Oggetto: *Istanza per il rilascio del provvedimento autorizzatorio unico regionale ai sensi dell'art. 27 bis del D.Lgs. n.152/2006 per l' "Impianto di produzione di energia elettrica da fonte eolica denominato "Valico Casone Cocca" avente potenza normale pari 30 MW, da realizzarsi nei Comuni di San Marco dei Cavoti (BN) e Molinara (BN) e relative opere connesse ed infrastrutture indispensabili nei comuni di San Marco dei Cavoti (BN), Molinara (BN), Foiano di Val Fortore (BN), San Giorgio la Molara (BN), Montefalcone di Valfortore (BN), Ginestra degli Schiavoni (BN), Castelfranco in Miscano (BN), Greci (BN) e Ariano Irpino (AV)".*
– **Proponente:** *Fri-El S.p.A. -*
CUP 9273- Rilascio "Sentito".

OGGETTO: CUP 9273 – Parere per un impianto eolico denominato “Valico Casone Cocca” della potenza complessiva di 30 MW da realizzarsi nei comuni di San Marco dei Cavoti e Molinara (BN)– Proponente Fri-El S.p.A

Oggetto: CUP 9273 – Istanza per il rilascio del provvedimento autorizzatorio unico regionale ai sensi dell'art. 27 bis del D.lgs. n. 152/2006 per l'“Impianto per la produzione di energia elettrica da fonte eolica denominato “Valico Casone Cocca”, avente potenza nominale pari a 30 MW,

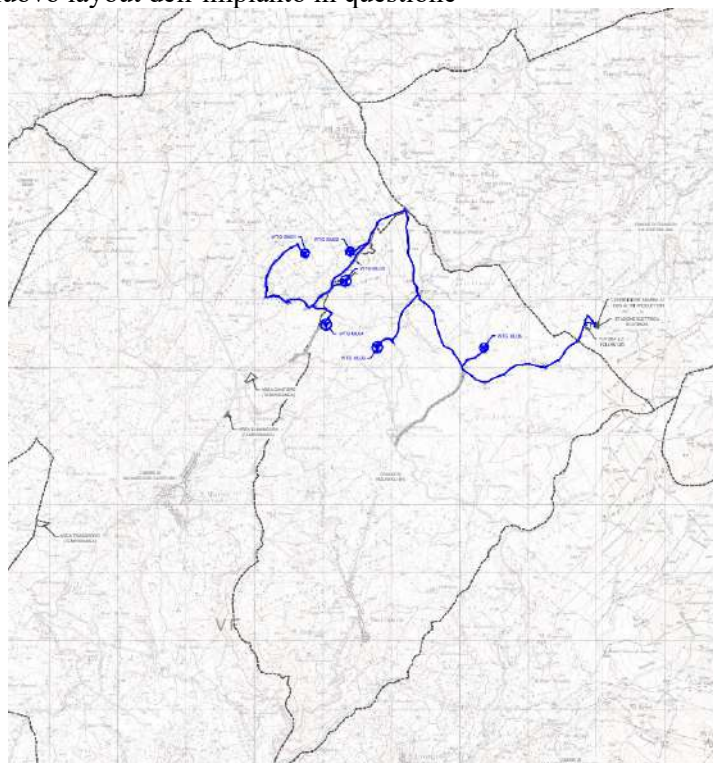
In seguito alla richiesta di integrazione (nota prot. reg. 188792 del 07.04.2023) nella quale questo Ufficio ha rilevato che *"Nell'istanza (prot. 12628 del 03.03.2022) con la quale codesta Società ha trasmesso la documentazione del progetto in epigrafe, viene dichiarato che "la potenza complessiva dell'impianto di cui al progetto oggetto della presente istanza, pari a 30,00 MW, è stata individuata, con riferimento ad ogni altro impianto autorizzato e/o in autorizzazione e/o in valutazione ambientale alla data della presente istanza, con le modalità di cui al punto 11.6 delle "Linee guida per l'autorizzazione degli impianti alimentati da fonti rinnovabili" di cui al DM 10/09/2010, come stabilito al successivo punto 14.7 delle stesse Linee Guida"*.

Contrariamente a quanto sopra dichiarato, risulta che la medesima Soc. Fri-El SpA, con nota prot. 12382 del 22.12.2021, ha presentato "Istanza per il rilascio del provvedimento di VIA e del provvedimento autorizzatorio unico regionale ai sensi dell'art.27bis del D.Lgs.152/2006 relativa al progetto di "Impianto per la produzione di energia elettrica da fonte eolica denominato "Miscano", avente potenza nominale pari a 29,4 MW, da realizzarsi nel Comune di Castelfranco in Miscano (BN), e relative opere connesse ed infrastrutture indispensabili nei comuni di Castelfranco in Miscano (BN), Greci (AV), Ariano Irpino (AV) e Montecalvo Irpino (AV)" (CUP 9207) le cui opere di connessione – cavidotto - relativamente al tratto che interessa i comuni di Castelfranco in Miscano, Greci ed Ariano Irpino corrisponde, per tutto il tratto, al tracciato del cavidotto riportato nel progetto in epigrafe recapitando nella stessa cabina di consegna" in fase di riscontro di integrazioni il proponente ha presentato un layout ottimizzato rispetto a quello allegato all'istanza giustificando questo "cambiamento a seguito della modifica del preventivo di connessione da parte

del gestore di rete che prevede la connessione dell'Impianto alla SE di smistamento della RTN in doppia sbarra a 150 kV in soluzione GIS isolata in SF6 ubicata nel comune di Foiano di Val Fortore (BN)".

Nello specifico i cambiamenti sono stati:

- eliminazione del cavidotto con livello di tensione 36 kV nei comuni San Giorgio la Molara (BN), Montefalcone di Val Fortore (BN), Ginestra degli Schiavoni (BN), Castelfranco in Miscano (BN), Greci (AV) e Ariano Irpino (AV) pari a circa 30.0 km di lunghezza;

- eliminazione della stazione elettrica di utenza e impianto di utenza per la connessione (Cavidotto AT) ricadenti nel comune di Ariano Irpino;
- la nuova stazione elettrica di utenza sarà ubicata nelle immediate vicinanze della esistente RTN nel comune di Foiano di Val Fortore (BN), in luogo della Stazione Elettrica di Trasformazione (30/36 kV) prevista dalla soluzione progettuale originaria, con conseguente riduzione della superficie di suolo occupata (da 4061 mq a 1137 mq);

- riduzione del cavidotto con livello di tensione 150 kV da circa 1.8 km a circa 207 m;
- il progetto andrà ad interessare esclusivamente i comuni di San Marco dei Cavoti, Molinara e Foiano di Val Fortore della Provincia di Benevento.

Inoltre, al fine di limitare le interferenze con gli impianti eolici e le infrastrutture esistenti come richiesto dall'Ufficio Energia, sono state effettuate modeste modifiche alla posizione degli aerogeneratori WTG SM01 e WTG ML03 ed una riduzione del diametro del rotore degli aerogeneratori WTG SM01, WTG SM02 e WTG ML06, precisamente da 150 m a 117 m di diametro.

Figura 2 – Stralcio della mappa dell'intervisibilità determinata dal solo impianto eolico di progetto

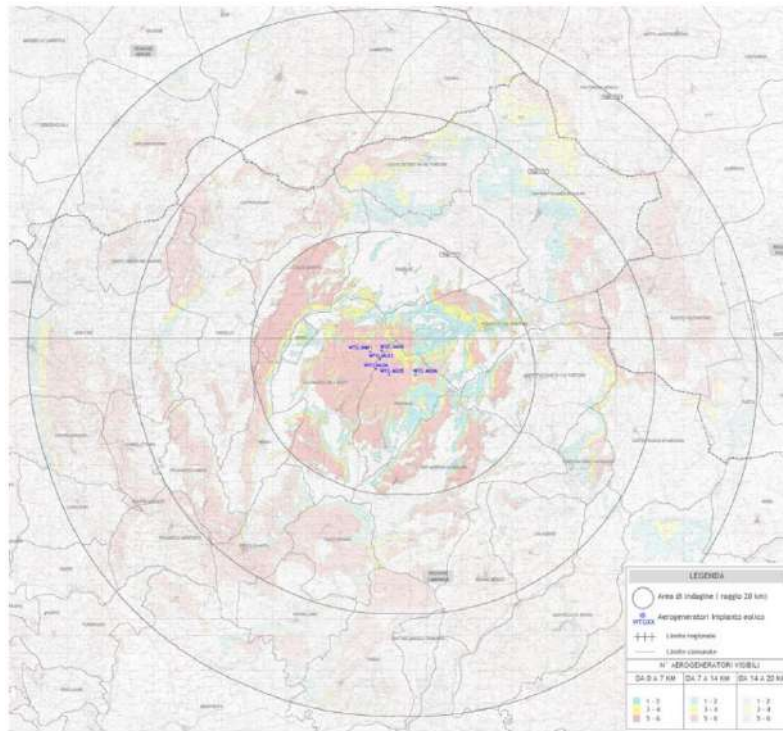
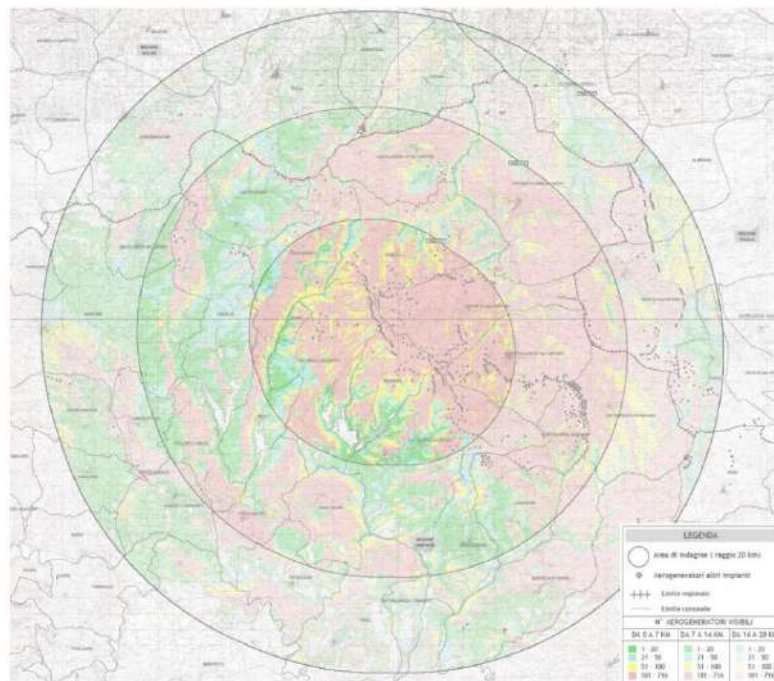
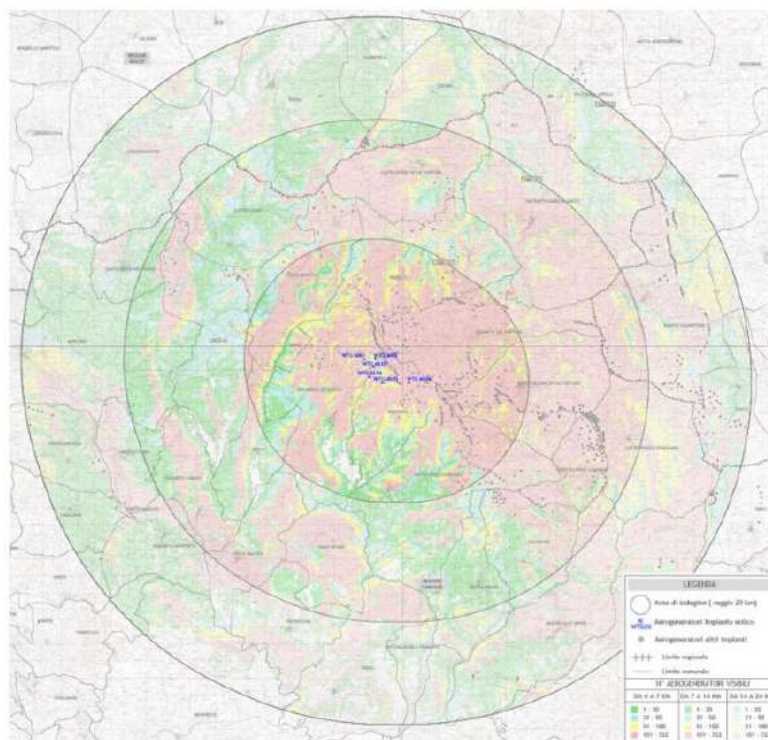
Guardando la mappa d'intervisibilità relativa al solo impianto eolico di progetto, si rileva come siano presenti delle porzioni di territorio da cui risulta visibile (per le quali, si ricorda, che l'analisi d'impatto paesaggistico ha fornito un valore tra basso e medio); tuttavia, riferendosi alla mappa cumulativa, si nota come il campo di visibilità potenziale del solo impianto di progetto è totalmente assorbito nel campo di visibilità degli altri impianti esistenti. Ciò dimostra che l'iniziativa di progetto non determina un incremento dell'impatto percettivo sostanziale e di forte impegno per il contesto territoriale in cui si inserisce.
